**0023****Information de service technique**

61-34285-20
03-34285-01/-02/-03/-04/-05/-06/-07
61-37770-00
03-37770-01/-02/-03/-04/-05
MERCEDES-BENZ

**OM 457/OM 460**

**61-34285-20****61-37770-00****61-34285-20** _Lèvre d'étanchéité plane**61-37770-00** _Lèvre d'étanchéité surélevée de 3 mm

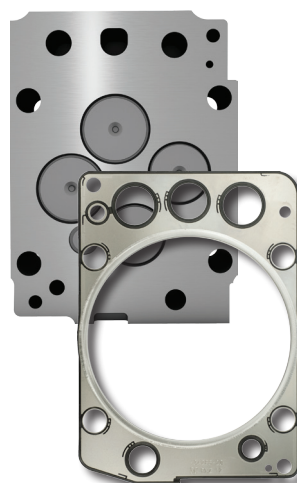
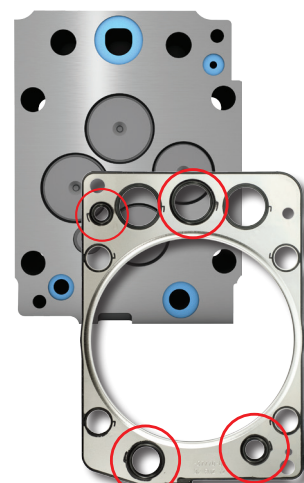
Dans la gamme de moteurs OM 457 et OM 460, à partir du numéro de moteur 085588, des culasses modifiées sont utilisées. Tandis que l'ancienne culasse est plane au niveau de la surface d'étanchéité, sur le modèle modifié, une rainure a été fraisée autour des orifices d'eau ou d'huile sous pression. Le joint de culasse a été adapté et le potentiel d'étanchéification a été accru.

Les principaux critères de distinction du joint de culasse sont les lèvres d'étanchéité surélevées de 3 mm des orifices d'eau ou d'huile sous pression (1).

Culasse avec surface d'étanchéité plane. Jusqu'au moteur n° : 085588

Culasse avec rainures fraisées. À partir du moteur n° : 085589

La distinction des culasses ou du joint de culasse est effectuée par le numéro de moteur. Ensemble (culasse et joint), ces pièces sont cependant également compatibles avec les anciens moteurs jusqu'au mot. n° 085588. C'est pourquoi, lors de la réparation, il convient impérativement de faire attention aux culasses installées. Veuillez veiller à ce que le joint de culasse ou le kit de réparation correspondent toujours à la culasse. Les erreurs entraînent un dégât au niveau du moteur.

61-34285-20 (joint culasse) ou **03-34285-XX** (kit d'étanchéité culasse)

61-37770-00 (joint culasse) ou **03-37770-XX** (kit d'étanchéité culasse)
